VYSVĚTLENÍ ZADÁVACÍ DOKUMENTACE č. 2 PRODLOUŽENÍ TERMÍNU PRO PODÁNÍ NABÍDEK

Zadavatel město Louny
sídlo: Mírové náměstí, čp. 35, PSČ 440 01, Louny
zastoupený: Ing. Petrou Kotkovou, vedoucí odboru komunitního rozvoje a participace
IČO/ DIČ: 00265209 / CZ00265209
profil: <https://zakazky.mulouny.cz/>
Zástupce pověřený organizací Mgr. Ing. Robert Hebký, advokátní kancelář
zadávacího řízení: advokat@hebký.cz
IČO: 64010082
sídlo: Václava Řezáče 315, PSČ 434 01 Most
Název veřejné zakázky: ZŠ Školní – stavební úpravy kuchyně - III
Režim a druh zakázky / řízení: nadlimitní / stavební práce / otevřené řízení
Zahájení řízení: 01.10.2024 odesláním do VVZ, resp. do TED

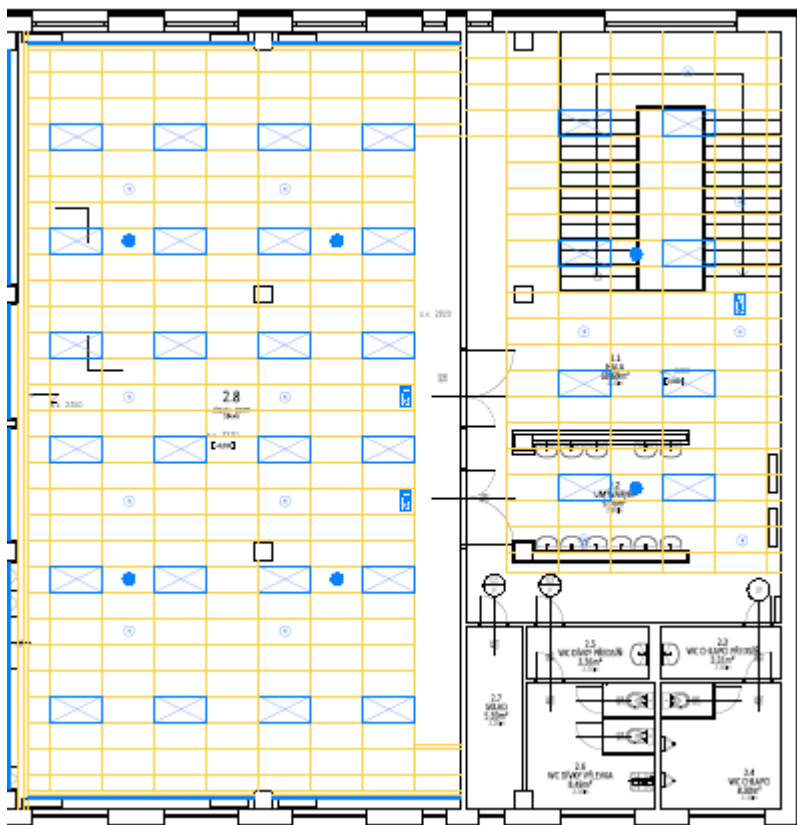
DOTAZ č. (4): V zadávací dokumentaci část "2.1 Předmětem zakázky" je specifikováno, že součástí části "Chladicí boxy v 1.NP" má být "instalace systému chlazení a mražení".

Systému chlazení a mražení není uveden ve výkazu výměr ani specifikován v projektové dokumentaci. Má být "instalace systému chlazení a mražení" součástí stavebních prací nebo patří do části "gastra zařízení"?

instalace systému chlazení a mražení, dopojení ZTI a odvodu kondenzátu, připojení na elektroinstalaci

ODPOVĚĎ: Předmětem plnění/díla dle této zakázky je dodávka a montáž PUR panelů a dveří. Ostatní dodávky související s uvedením do provozu chladících a mrazících boxů není součástí plnění této zakázky. Tuto část bude realizovat jiný dodavatel.

Pouze pro úplnost zadavatel upřesňuje pojem „Kompletizovaná dodávka“, která bude součástí dodávky gastru, a znamená kompletní funkční realizaci chladících a mrazících boxů, systémový PUR box s dveřmi, systém chlazení/mražení včetně kompresorů, vedení chlazení, jednotky chlazení/mražení, příslušné rozvaděče a regulace/obsluha.
